**DEMANDE D'AUTORISATION D'EXPLOITER UNE INSTALLATION CLASSÉE POUR LA PROTECTION DE
L'ENVIRONNEMENT (ICPE) SUR LE TERRITOIRE DE LA COMMUNE DE MAUCOURT (80)**

**PROJET DE CRÉATION D'UN PARC ÉOLIEN
DÉPOSÉ PAR LA SOCIÉTÉ « PARC ÉOLIEN DU SANTERRE VENTS DES CHAMPS »**

**AVIS DE L'AUTORITE ENVIRONNEMENTALE
SUR L'ETUDE D'IMPACT ET L'ETUDE DE DANGERS**

Situation du projet au sein du pôle de densification « Santerre »

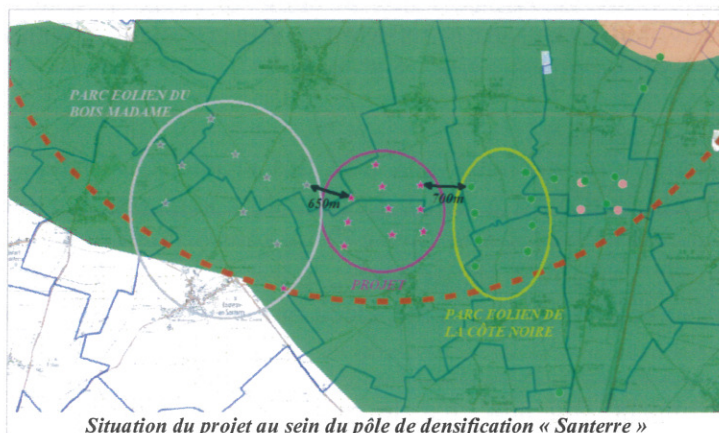
Le schéma recommande de maintenir des distances de respiration interne à un pôle de densification, correspondant à des inter-distances de 2 à 5 kilomètres à entre les parcs éoliens, distance à adapter aux différents sites. Il précise que ces respirations ont pour objectif d'éviter les effets d'encercllement des zones habitées et les phénomènes de saturation paysagère.

- 700 mètres du parc éolien autorisé de la Côte Noire, composé de 8 éoliennes ;
- 650 mètres du projet de parc éolien du Bois Madame. Ce parc de 10 éoliennes a fait l'objet d'un avis de l'autorité environnementale en date du 22 janvier 2016.
